Modulo per la presentazione delle osservazioni per i piani/programmi/progetti sottoposti a procedimenti di valutazione ambientale di competenza statale

ID: Codice procedura (ID_VIP/ID_MATTM):10844

Impianto per la produzione di energia elettrica da fonte eolica, costituito da 6 aerogeneratori della potenza complessiva di 37,2 MW, un sistema di accumulo da 25 MW e relative opere connesse in località "Rempillo" nel comune di Pitigliano (GR).

TESTO DELLE OSSERVAZIONI

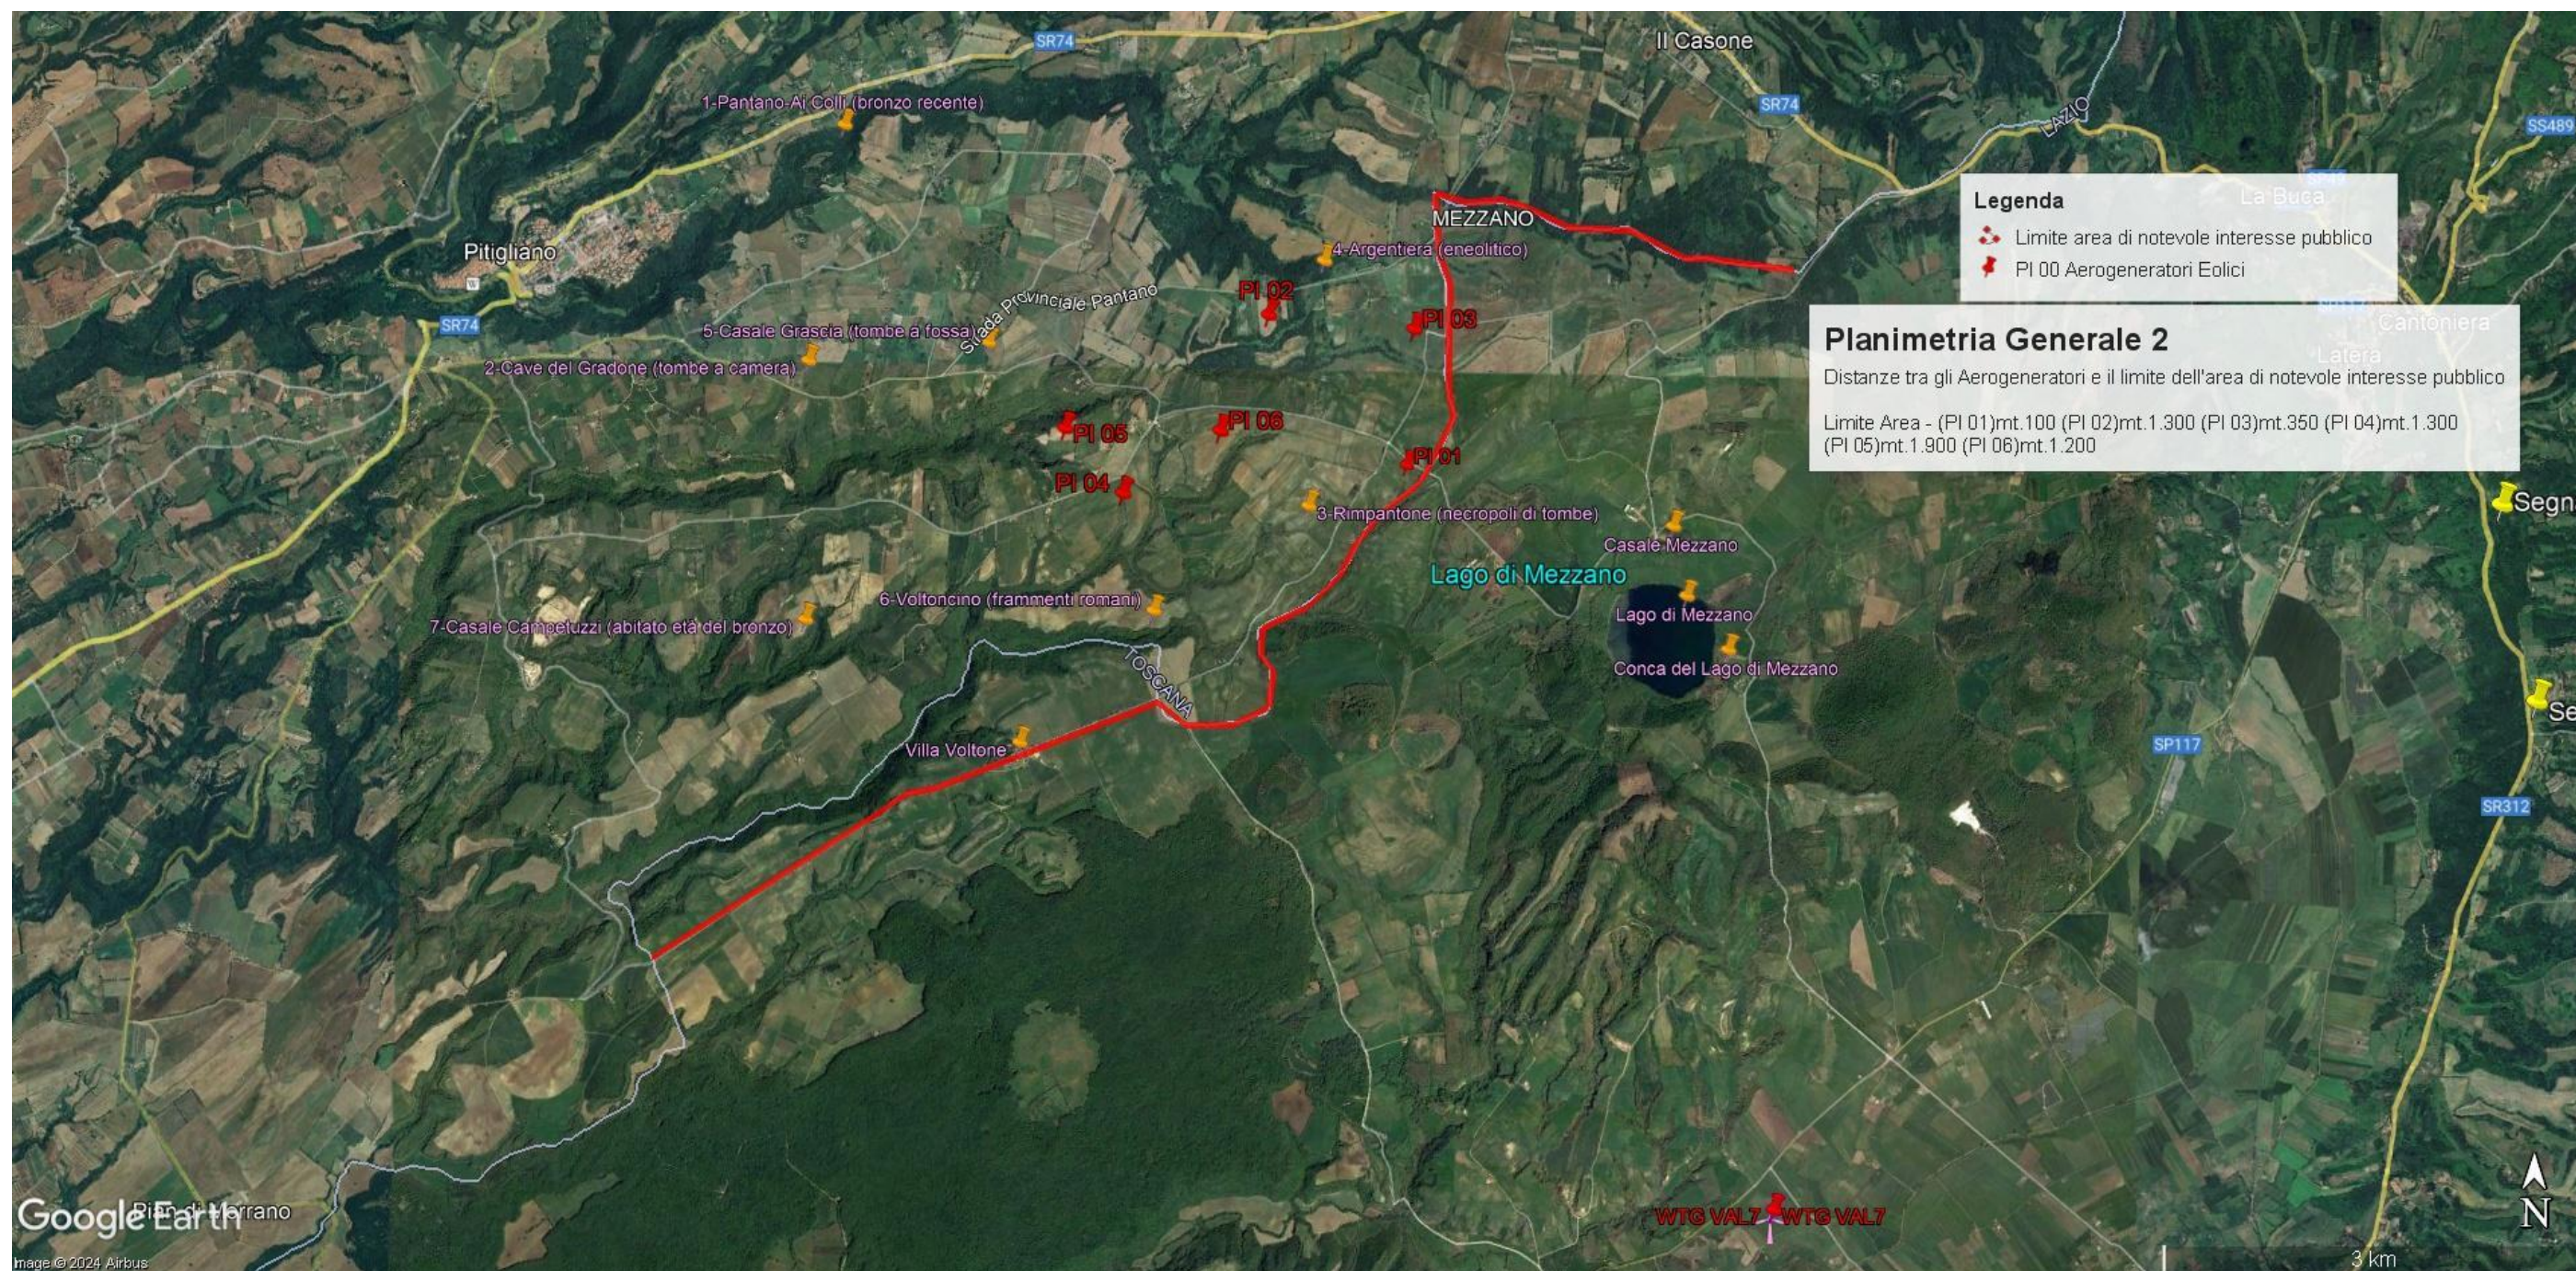
Immagine n. 1. Linea rossa indicante il confine Regioni Lazio-Toscana che coincide con parte del Perimetro del **vincolo di notevole interesse pubblico** ex art. 136 Codice Beni Culturali “ **Conca del Lago di Mezzano e territorio circostante**” ed i sei aerogeneratori localizzati con segnaposto rossi da P01 a P06 e ricadenti all’interno delle fasce di rispetto di 3 km dal bene vincolato e quindi in **area non idonea** al loro insediamento (ex art 20 co. 8 lettera c quater del D.Lgs n. 199/2021 e ss.mm.ii).

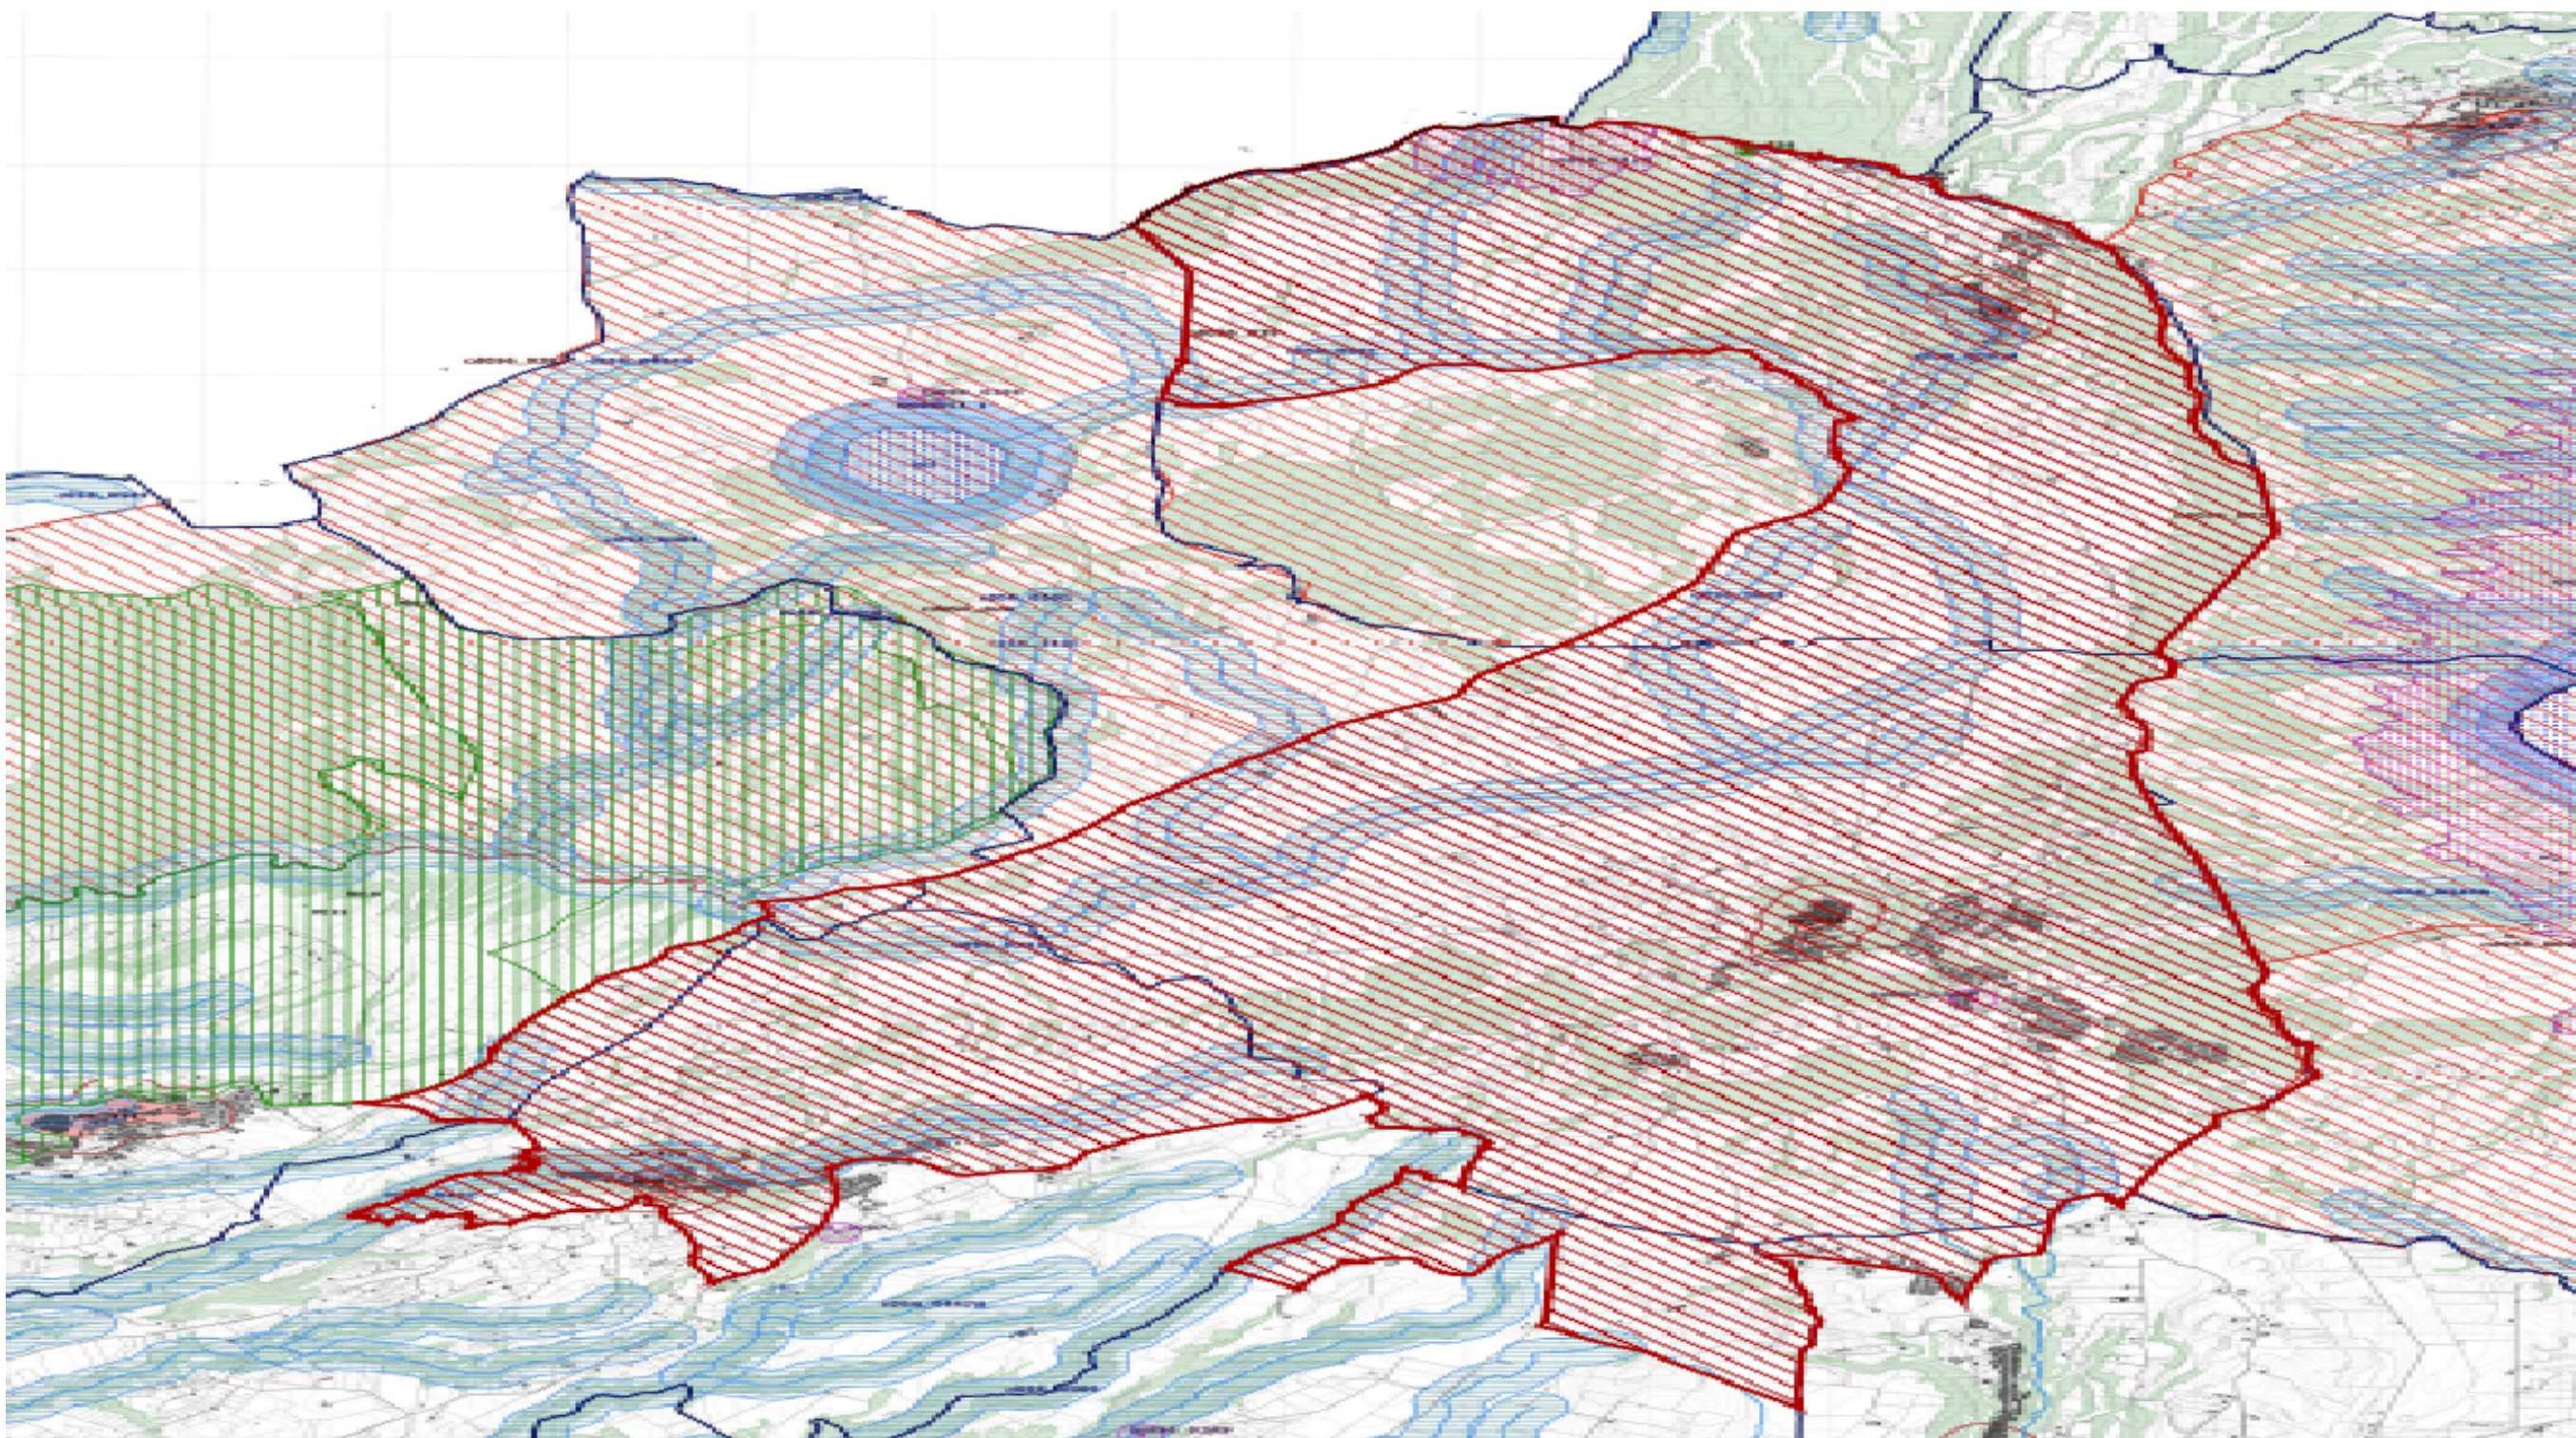
l'immagine n. 2 dell' ALLEGATO) all'area di notevole interesse pubblico " Conca del lago di Bolsena" (D.M. 24.10.1960). Praticamente una vasta zona che per interesse paesaggistico e naturalistico oltre che storico, archeologico e identitario rappresenta un unicum nel panorama nazionale.

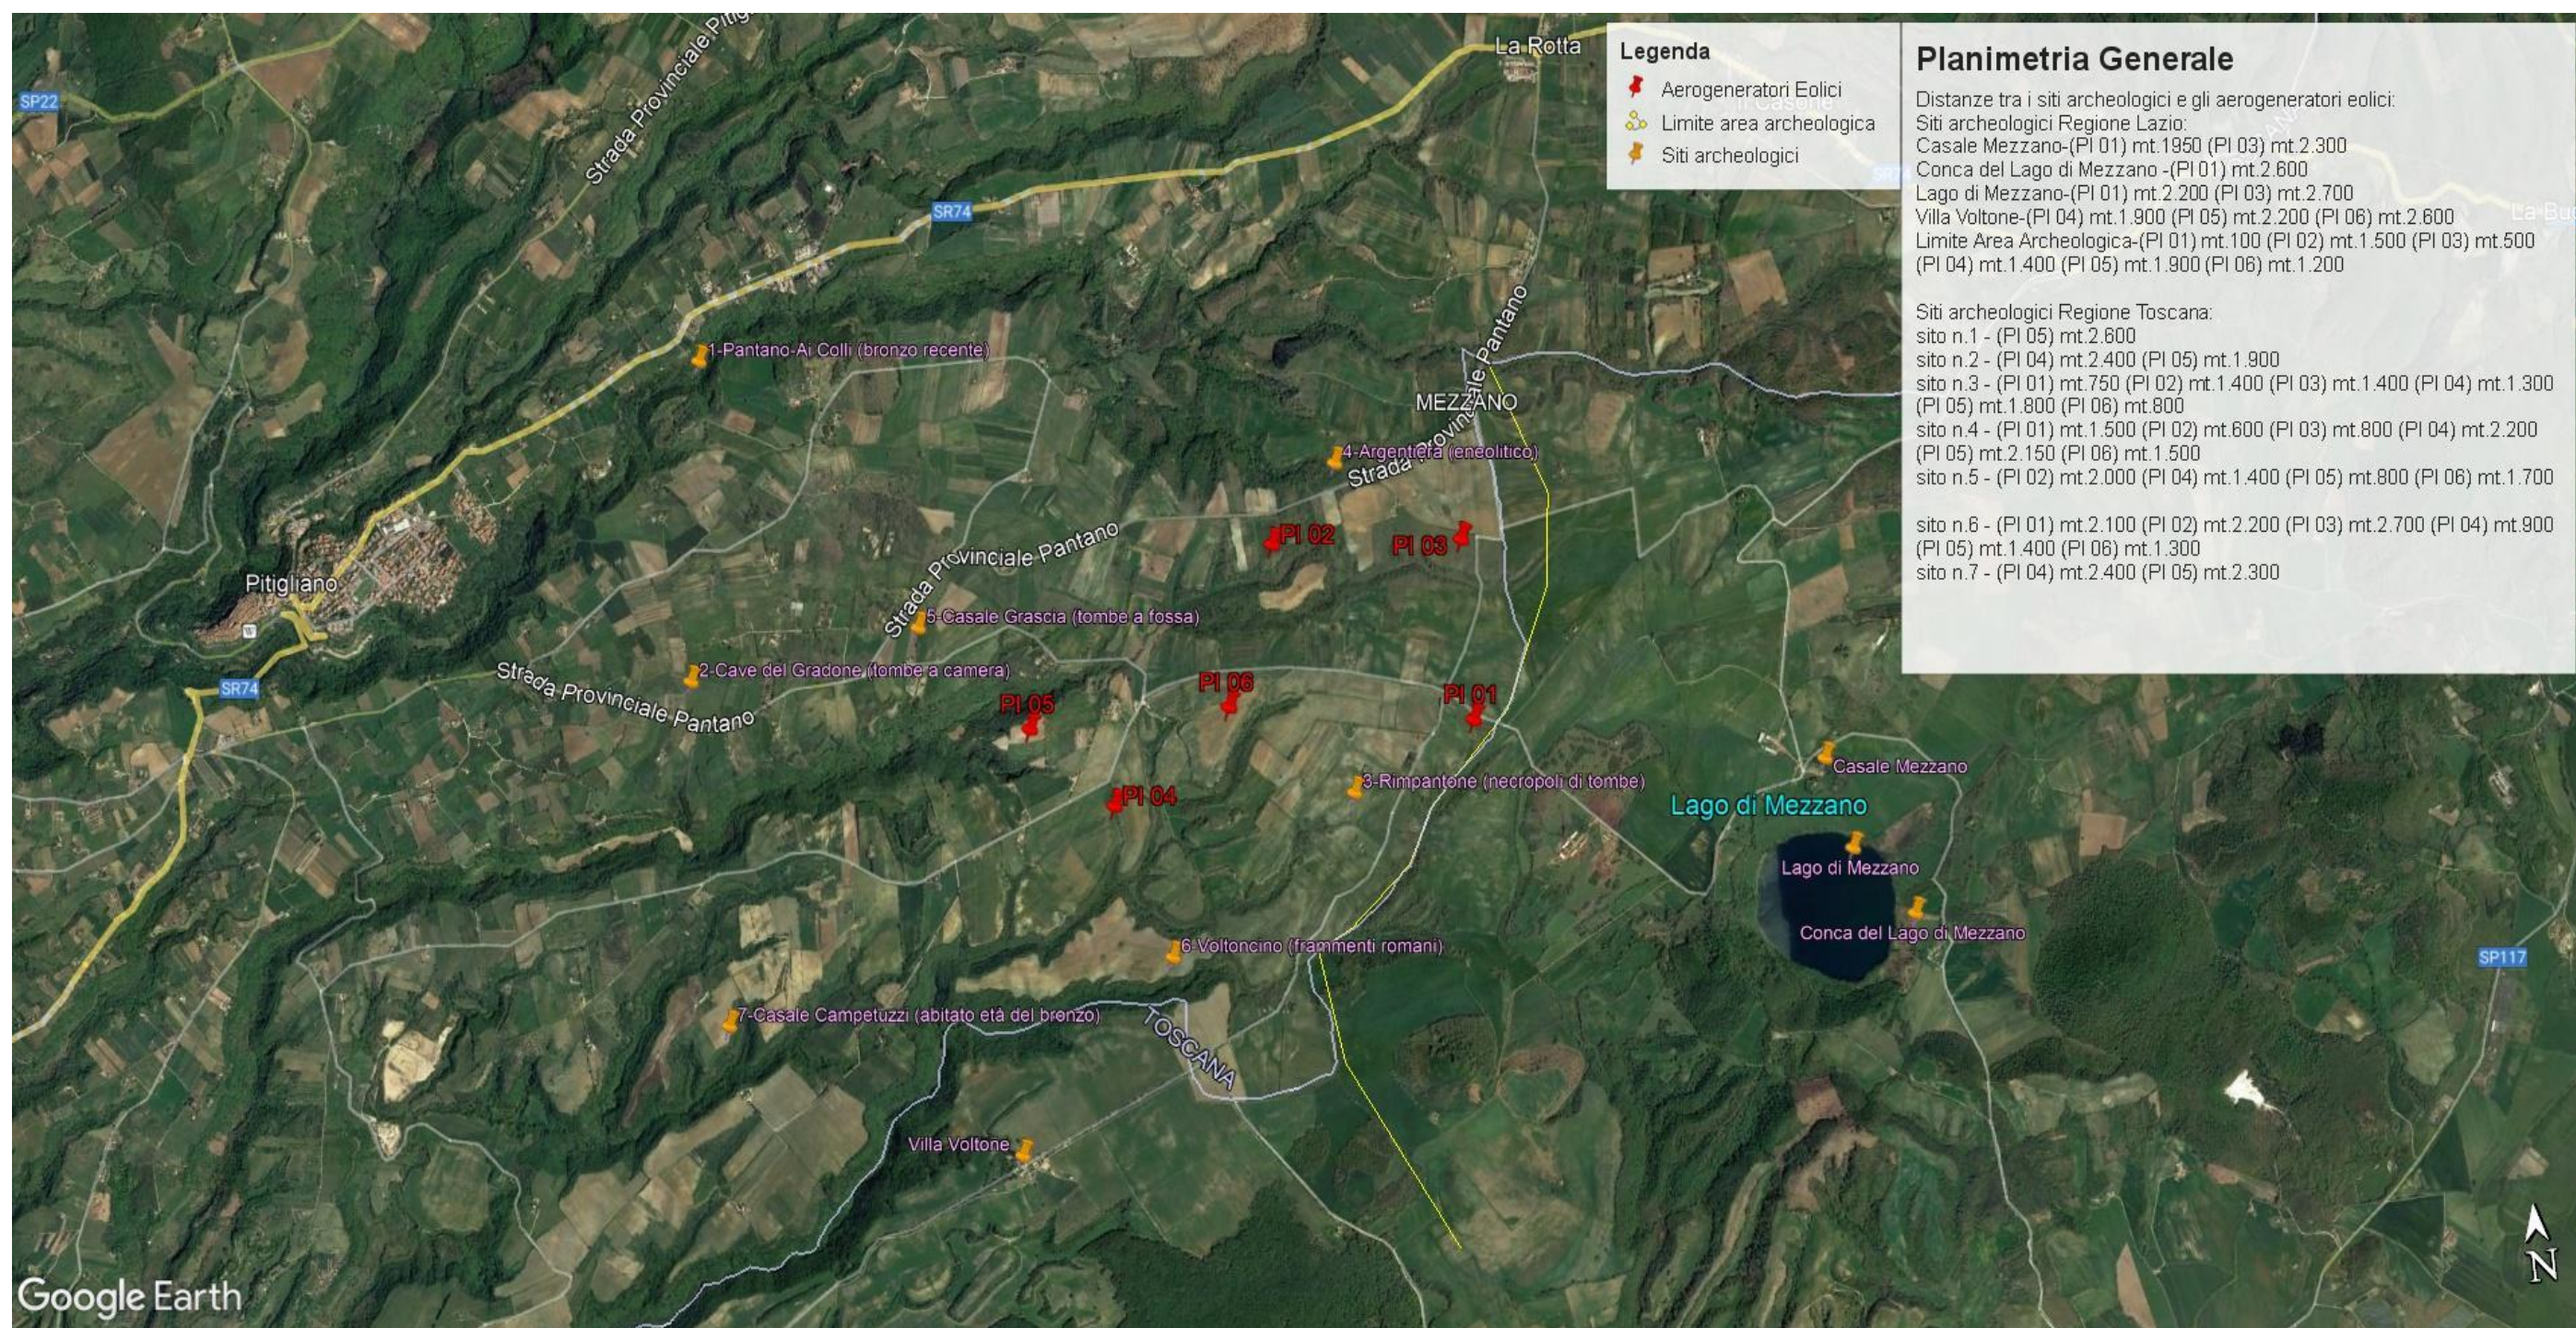
Inoltre, la zona in cui insisterebbe l'impianto eolico industriale Rempillo è compresa nelle fasce di rispetto di 3 km di diversi beni archeologici tutelati dalla parte II del Codice dei Beni Culturali (vedi

Allegato, immagine n. 3). Inoltre le pale P04 e P05 ricadono all'interno di un'area archeologica che la Proponente vorrebbe cancellare per il semplice fatto che non è riportata nel documento regionale ma nel documento provinciale come meglio dettagliato nell'Osservazione n. 5. Alla luce di quanto documentato appare chiaro quindi che la collocazione dell'impianto non ha tenuto conto alcuno dei vincoli dell'area nella quale è stato progettato e l'inserimento dell'impianto eolico nel paesaggio e sul territorio non è corretto (Allegato IV delle Linee guida nazionali di cui al D.M dello Sviluppo economico del 10.09.2010).

Immagine n. 3. Impatti dei sei aerogeneratori (in rosso) ricadenti nelle fasce di rispetto dei 3 km dai Beni Culturali (in giallo) e quindi in **area non idonea** al loro insediamento (ex art 20 co. 8 lettera c quater del D.Lgs n. 199/2021 e ss.mm.ii). **Inoltre si segnala che le pale P04 e P05 ricadono all'interno di un'area archeologica e quindi in altra area non idonea.**
